SERVICE INFO – INA 0137

Spännare 534 0314 10

Spännare med fabriksmonterad vibrationsdämpare

Tillverkare:	Citroën
Modeller:	C2, C3
Motor:	1.4 16V
Best.nr.:	534 0314 10 (nuvarande) 533 0090 10 (tidigare)
OE-nr.:	5751.E0 5751.E1 5751.H2 9656150280

Bild 1: 534 0314 10 - spännare till multiribbrem

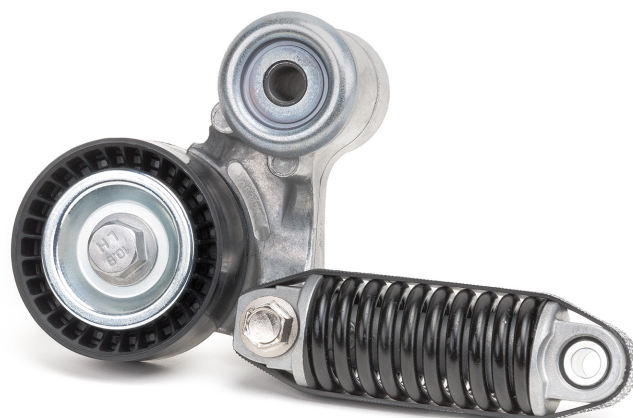
Vibrationsdämpare 533 0090 10 (bild 2) och sammanhörande spännrulle utsätts för samma förslitning. Från teknisk synpunkt är det därför lämpligt att byta ut båda detaljerna samtidigt. Av denna anledning marknadsför Schaeffler Automotive Aftermarket endast en komplett spännare 534 0314 10 (bild 1).

Vibrationsdämpare 533 0090 10 (bild 2) har utgått som separat detalj.
